1001 Wijziging watervergunning automatische stuw publiceerbaar

Ingediend bij	Hoogheemraadschap van Delfland
Soort	Aanvraag vergunning
Activiteit(en)	Waterstaatswerk aanleggen, aanpassen of vervangen
Doel	Definitief
Status	Ingediend
Verzoeknummer(s)	20251121 00562 000 (ingediend op 21-11-2025)

1001 Wijziging watervergunning automatische stuw

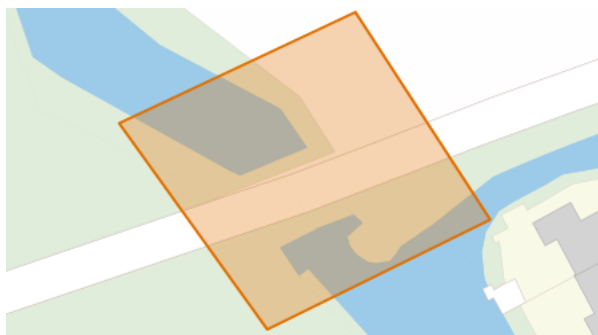
Tijdens de uitvoering van de vergunde werkzaamheden voor de automatische klepstuw op de locatie Oever 27 te Wilgenrijk is een afwijking geconstateerd in de stuwbreedte.

De vergunning vermeldt een stuwbreedte van 1,0 m, terwijl de gerealiseerde breedte 1,35 m bedraagt.

Deze maat volgt uit de inwendige breedte van de bestaande stuwput van 1,6 m. De leverancier heeft de stuw op basis van deze maatvoering maximaal uitvoerbaar geproduceerd en gemonteerd, binnen de geldende technische specificaties en toleranties.
